R	Observations :	Appareil No:		A
C	Modifications:	Sheet No:		
L	ENSEMBLE CHASSIS RACK ELECTRONIQUE MONTURE	Ech.	Dessine	Phausay
D		1:5	Date	
Q		Page	Etude	
.		/	Revise	
.	OBSERVATOIRE DE GENEVE		T4-EM-1M-A0101	
.	Tel. (022) 755 26 11 / Fax. (022) 755 39 83

T4-EM-1M-F0104 ②

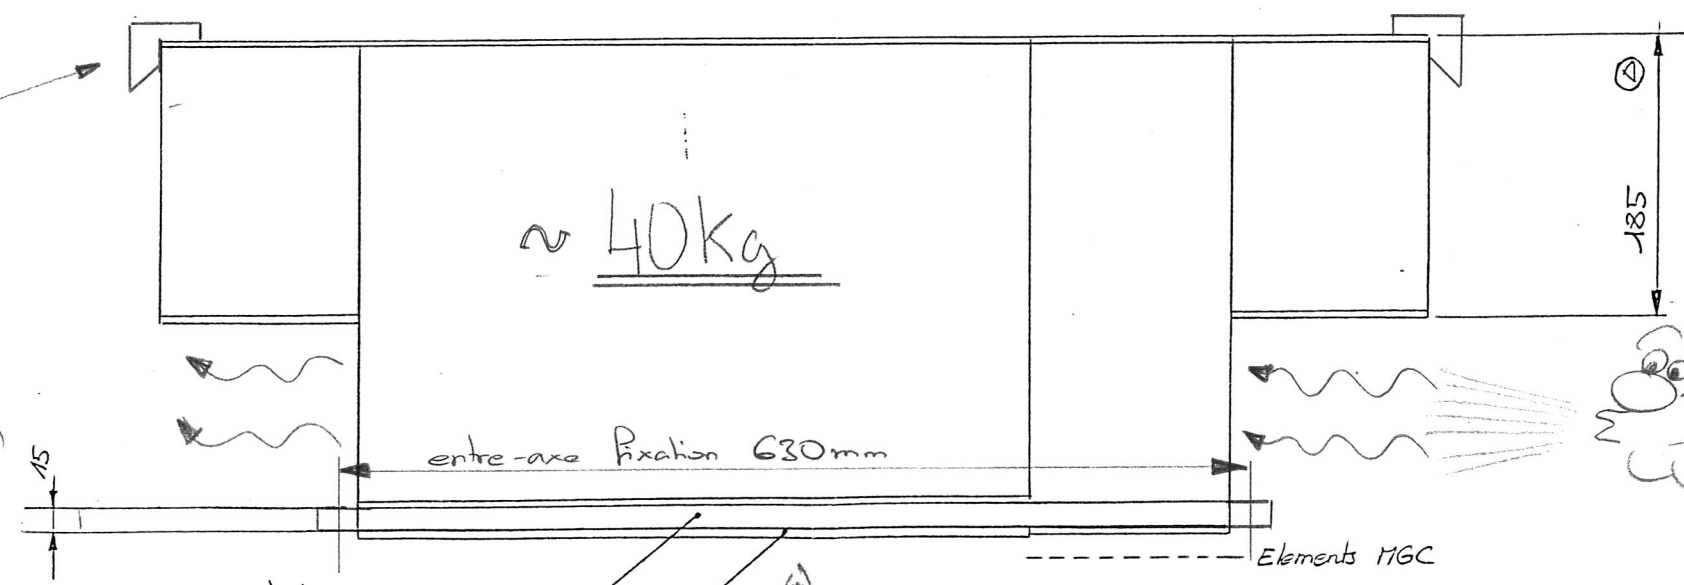
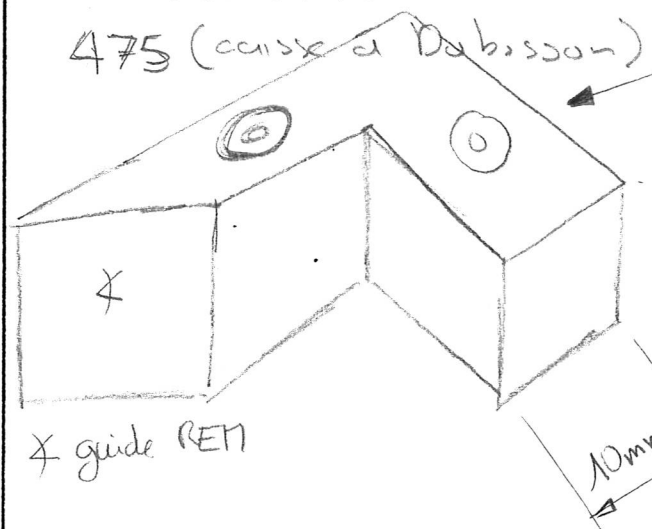
⊕ 10 mm pour accès aux trous latéraux de la monture de T4

2x Pièces d'arrêt et de centrage pour le fond du REM

REM posé sur un "tapis" glissant (jeffon par exemple) pour le déplacer facilement.

On rallonge la base de 5cm de chaque côté pour permettre la fixation du REM en position. (Vis à ailettes M6)

⚠ Couverture de la boîte ne rabat en table!

Ⓛ permet de mettre une carte Europe 100x160 avec un panneau avant min plus avec un connecteur arrière DIN 41612 !!!
